改善箇所説明図

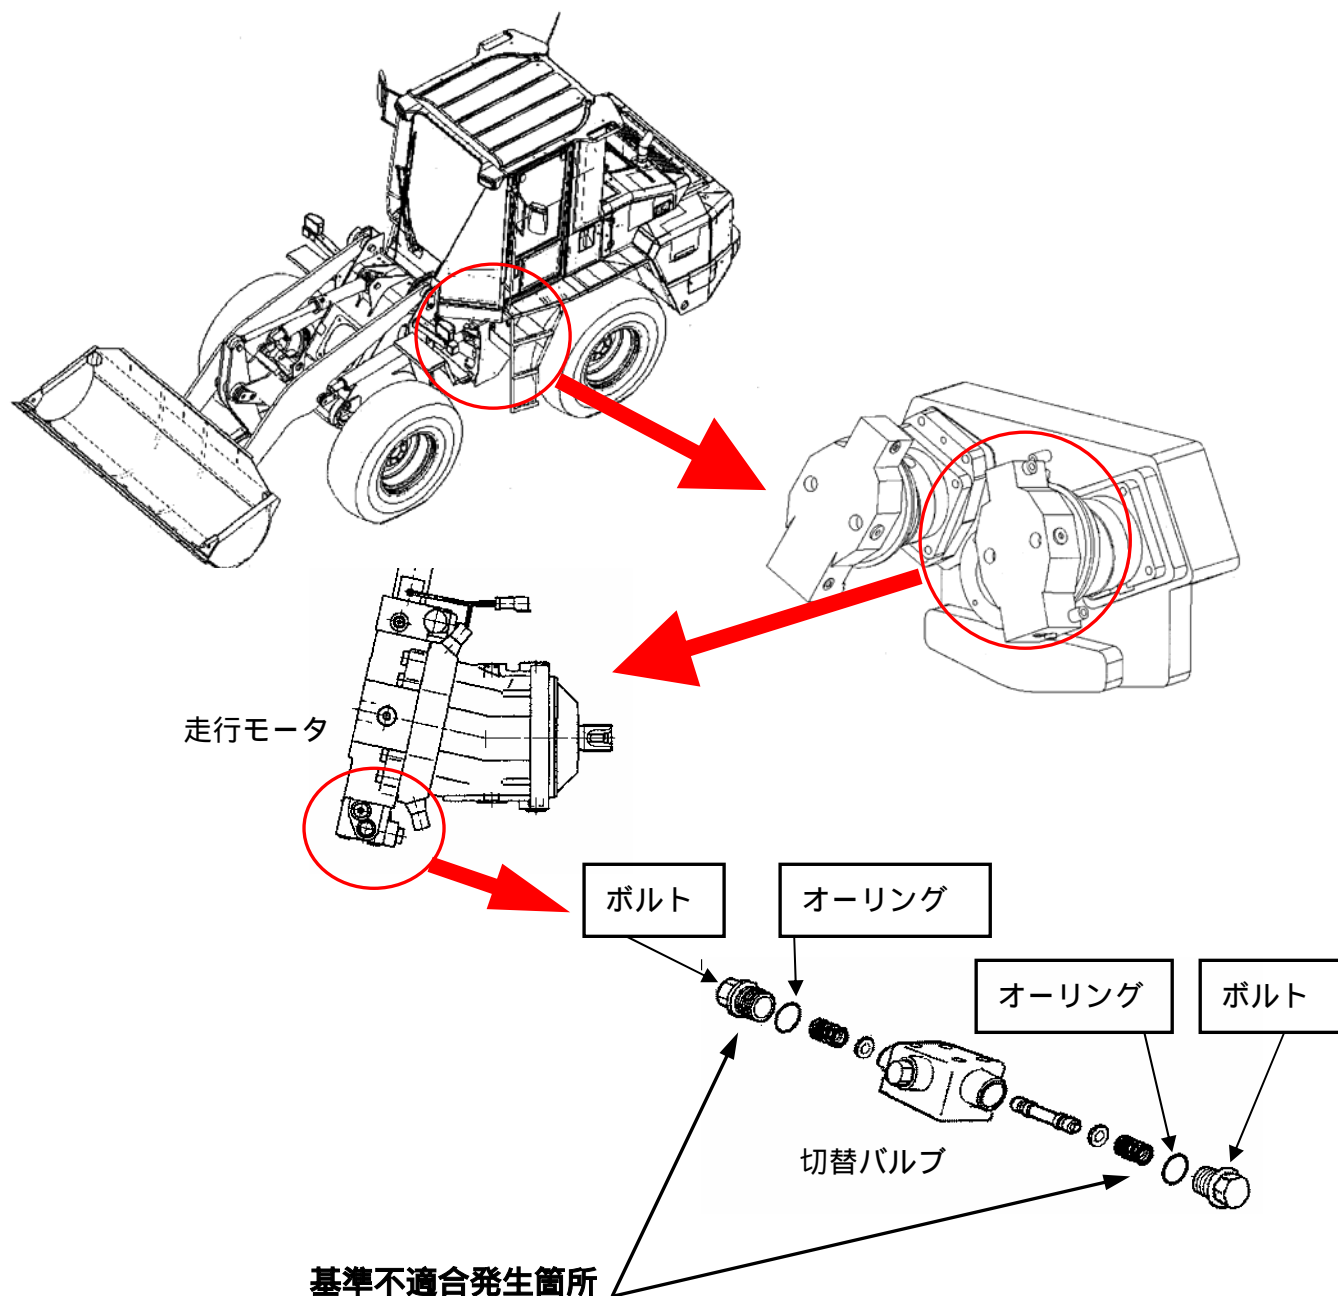
静油圧変速機の走行モータの切替バルブにおいて、左右のボルトの締付けが不適切なため、使用過程においてボルトが緩むものがある。そのため、そのままの状態で使用を続けると、オーリングが破損して作動油が流出し、最悪の場合、走行不能になるおそれがある。

全車両、ボルトの締付けを点検し、緩みのあるものはボルト及びオーリングを新品に交換し、ボルトを適切に締付ける。

識別：ボルトの端部に白ペンキを塗布し、識別する。
